Für eine 3. Beteiligung zum RPD vorgesehene Änderungen

***Hier: Änderungen der graphischen Darstellung in der Beikarte 4F im
Vergleich zur Fassung gemäß Regionalratsbeschluss vom
23.06.2016***

Ä3BT-Beikarte-4F Grevenbroich Nr.01

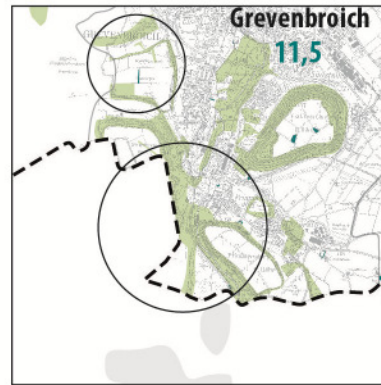
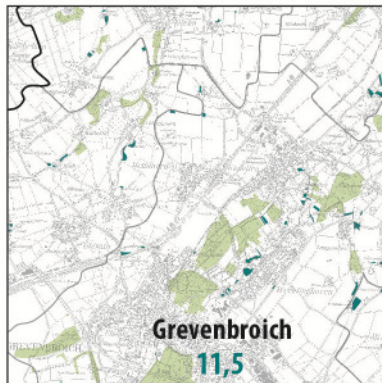
Die Änderungen der Beikarte ergeben sich als redaktionelle Korrekturen aufgrund von Änderungen von Waldbereichen in der zeichnerischen Darstellung im Maßstab 1:50.000 sowie aus den Grenzänderungen des Planungsraumes. Bezüglich der geänderten Einzeldarstellungen wird auf die Begründungen **Ä3BT-Grevenbroich Nr.03** und **Ä3BT-Grevenbroich Nr.04** verwiesen.

Ä3BT-Beikarte-4F Grevenbroich Nr.02

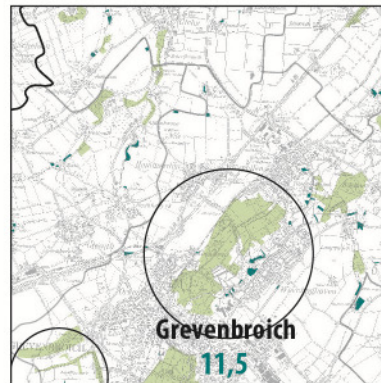
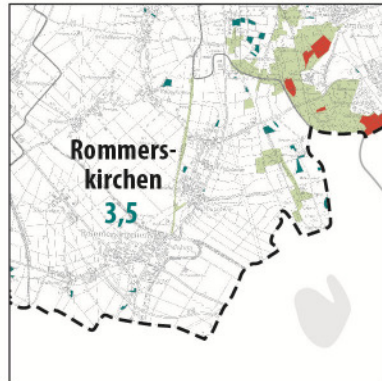
Die Änderungen der Beikarte ergeben sich als redaktionelle Korrekturen aufgrund von Änderungen von Waldbereichen in der zeichnerischen Darstellung im Maßstab 1:50.000. Bezüglich der geänderten Einzeldarstellungen wird auf die Begründung **Ä3BT-Grevenbroich Nr.02** verwiesen. Teilweise werden damit bislang dargestellte Kleinwaldflächen in der Beikarte als Waldbereiche klassifiziert.

Ä3BT-Beikarte-4F Rommerskirchen Nr.01

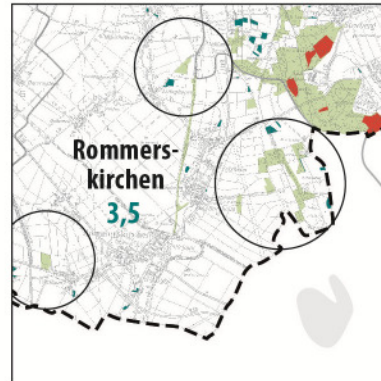
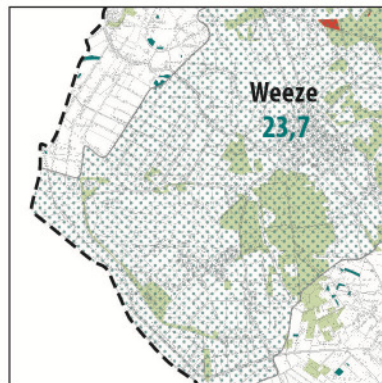
Die Änderungen der Beikarte ergeben sich als redaktionelle Korrekturen aufgrund von Änderungen von Waldbereichen in der zeichnerischen Darstellung im Maßstab 1:50.000. Bezüglich der geänderten Einzeldarstellungen wird auf die Begründung **Ä3BT-Rommerskirchen Nr.05** verwiesen. Bislang dargestellte Kleinwaldflächen werden damit in der Beikarte als Waldbereiche klassifiziert.

Ä3BT-Beikarte-4F Weeze Nr.01

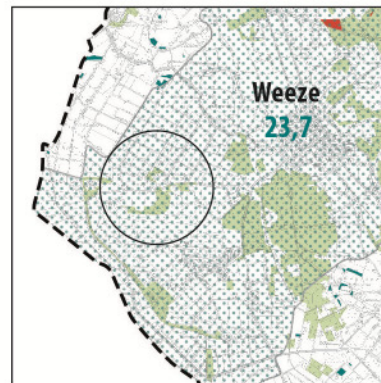
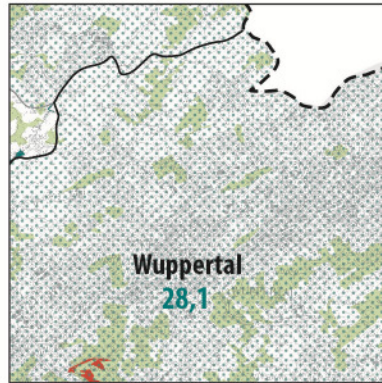
Die Änderungen der Beikarte ergeben sich als redaktionelle Korrekturen aufgrund von Neudarstellungen von Waldbereichen in der zeichnerischen Darstellung im Maßstab 1:50.000. Bezüglich der geänderten Einzeldarstellungen wird auf die Begründung **Ä3BT-Weeze Nr.01** verwiesen.

Ä3BT-Beikarte-4F Wuppertal Nr.01

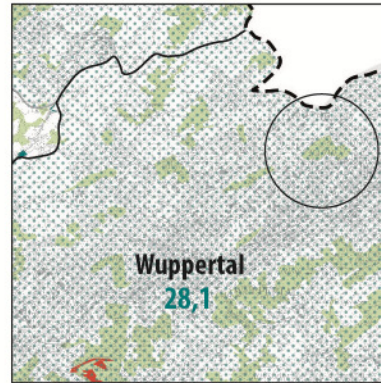
Die Änderungen der Beikarte ergeben sich als redaktionelle Korrekturen aufgrund von Neudarstellungen von Waldbereichen in der zeichnerischen Darstellung im Maßstab 1:50.000. Bezüglich der geänderten Einzeldarstellungen wird auf die Begründung **Ä3BT-Wuppertal Nr. 7** verwiesen.
